GEOMÁTICA-EIA-CAT I-0150-2025

Proyecto: "Invernadero Finca La Porota"

DIRECCIÓN REGIONAL DE CHIRIQUÍ
SECCIÓN DE EVALUACIÓN DE IMPACTO AMBIENTAL
INFORME TÉCNICO DE EVALUACIÓN DE ESTUDIO DE IMPACTO AMBIENTAL
No. 121-2024

República de Panamá
MINISTERIO DE AMBIENTE
RESOLUCIÓN DRCH-IA-021-2025
De 20 de marzo de 2025

PROVINCIA DE CHIRIQUÍ, DISTRITO DE TIERRAS ALTAS, CORREGIMIENTO
DE VOLCÁN (CABECERA) - VERIFICACIÓN DE COORDENADAS
DEL PROYECTO "INVERNADERO FINCA LA POROTA"

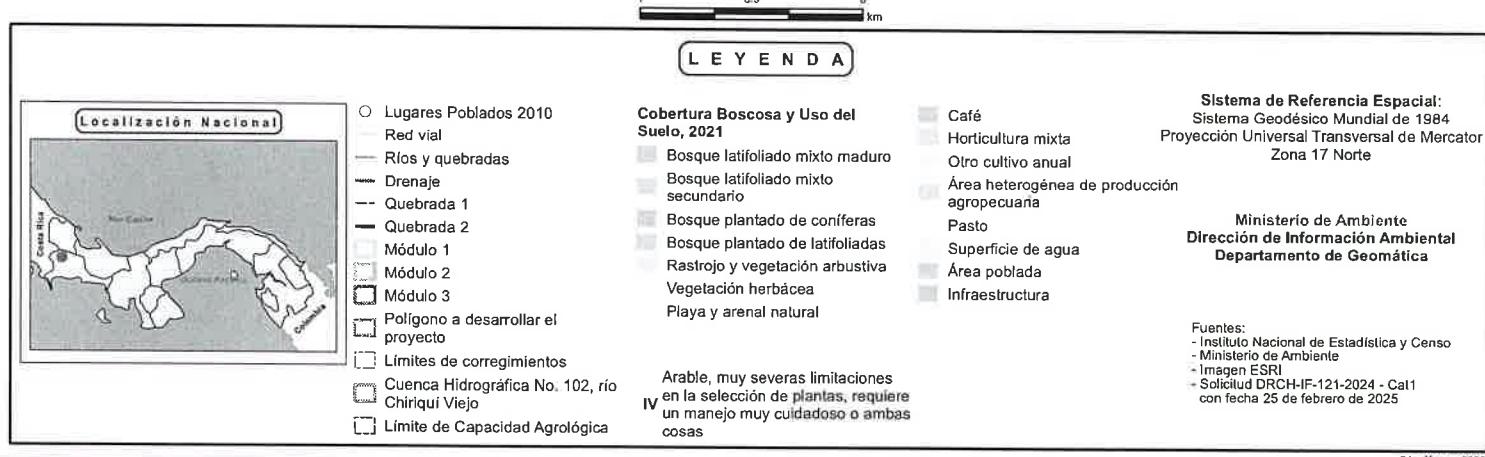
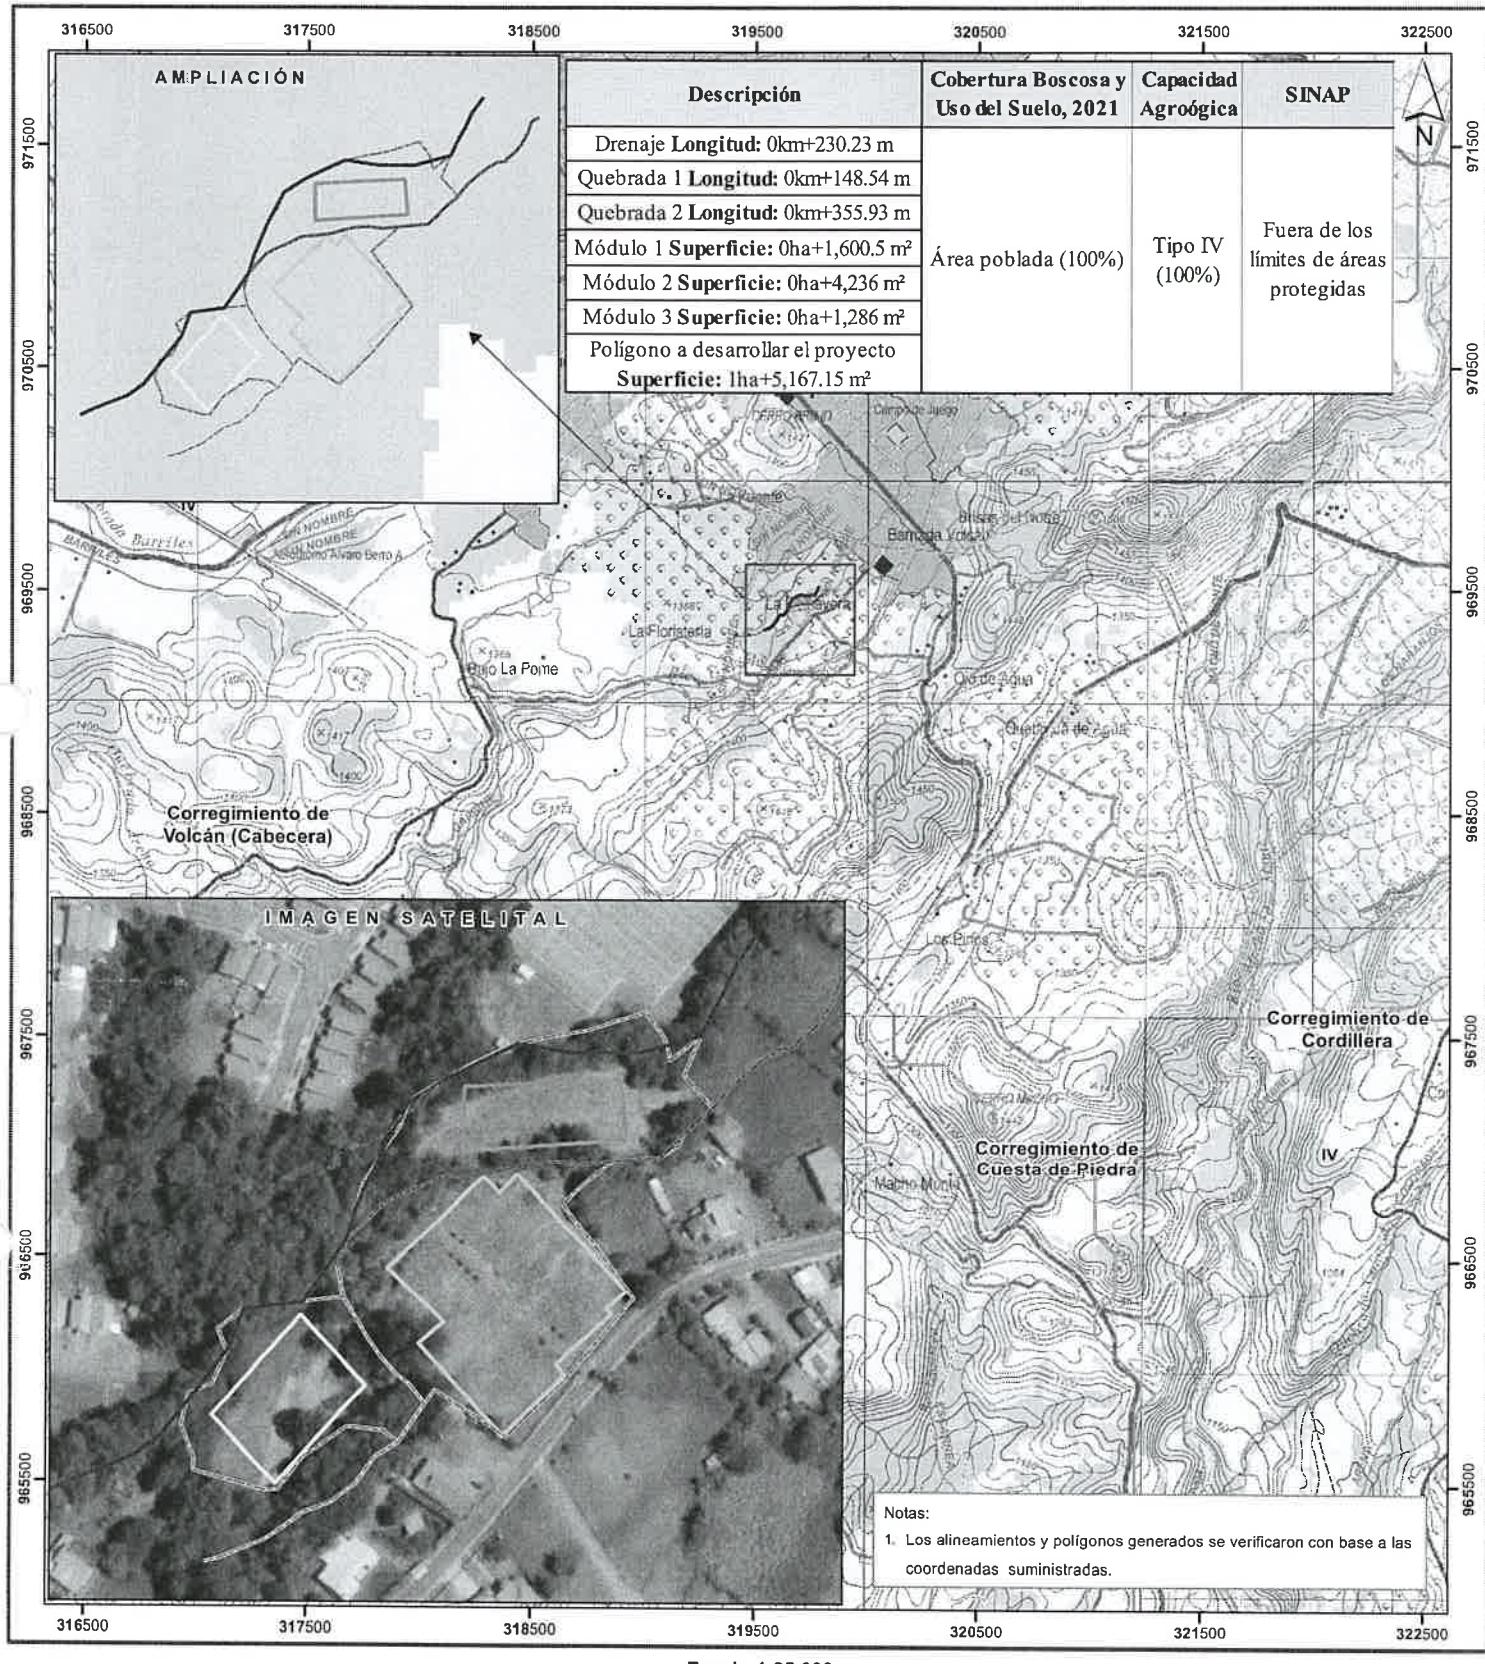
Con los datos proporcionados se generaron tres (3) alineamientos y cuatro (4) polígonos, los mismos se ubican fuera de los límites del Sistema Nacional de Áreas Protegidas (SINAP).

De acuerdo con la Cobertura Boscosa y Uso del Suelo, año 2021, se ubican en la categoría de "Área poblada (100%)", y según la Capacidad Agrológica, se ubica en el tipo: IV – 100% (Arable, muy severas limitaciones en la selección de plantas, requiere un manejo muy cuidadoso o ambas cosas), *ver tabla en el mapa*.
